Esitaja	Esitatud arvamused	Linna seisukohad
<p>1. Eskil Olen, 02.01.2025</p>	<p><i>Ma ütlen teile ilusti ja tahaks et te saaksite aru sellest et kas tartu keskpark võib säilida sellisena nagu ta praegu on ka tulevastele põlvkondadele sest kuidas te ei näe et tartus on palju muid lagedaid platse kuhu saaks selle ehitada näiteks sinna kus enam ei ole keskkatlamaja ja korstent sest ta sobiks sinna väga hästi või tartu tammik kohta sest seal on piisavalt suur lage plats. Lihtsalt palun saage sellest et kas selle siuru raha ei võiks annetada või hoida mingi tähtsa asja jaoks nagu teatrid või tartu maarja kirik mis ei ole veel päris valmis sest riik ei panusta raha kirikutele. See et linnas parkide asukohtades oli kunagi mingi pritsimaja ja kaubahoov ei tähenda seda et tuleb ehitada midagi uut sinna. Keskpark on ainus suur park tartus kus on olnud mugav pidada üritusi nagu lastekaitsepäev, hansapäev ja tudengipäevad ja on otsustatud see tartu kaubamaja mänguväljak ka ära eemaldada sealt mis on eriti rumal otsus. Kui vaadata tartus ringi siis siin on piisavalt kinosid, kunstimuseum, raamatukogusid ja hotelle või mis iganes muud näiteks eesti rahva muuseum tundub selline täpselt sama kultu

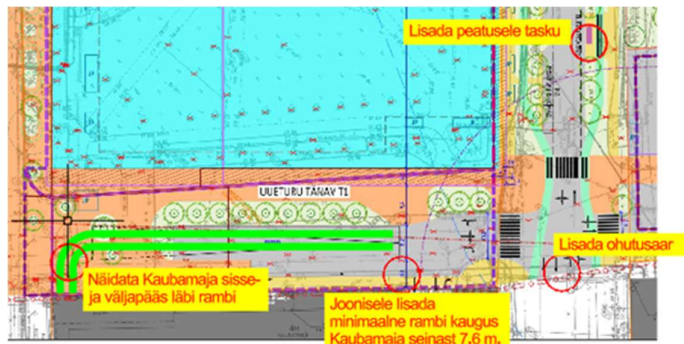
2. DP Seletuskirja leheküljel 11 asuv skeem asendada skeemiga, millelt nähtub rambi lahendus, mis tagab m.h sisse- ja väljasõidud nii Tartu Kaubamajale kui ka Siurule ning rambi ja Vabaduse puistestega ristumise põhimõtteline liiklusskeem. TKM KV ettepanekud skeemi osas seoses Tartu Kaubamajaga on järgnevad:

44.2. Korrigeerida joonist, lisades rambi kaugus ja bussitasku.

Maa-alust projektlahendust planeeringu joonisele ei kanta. Ka Siuru osas ei kajastata planeeringus maa-alust lahendust.
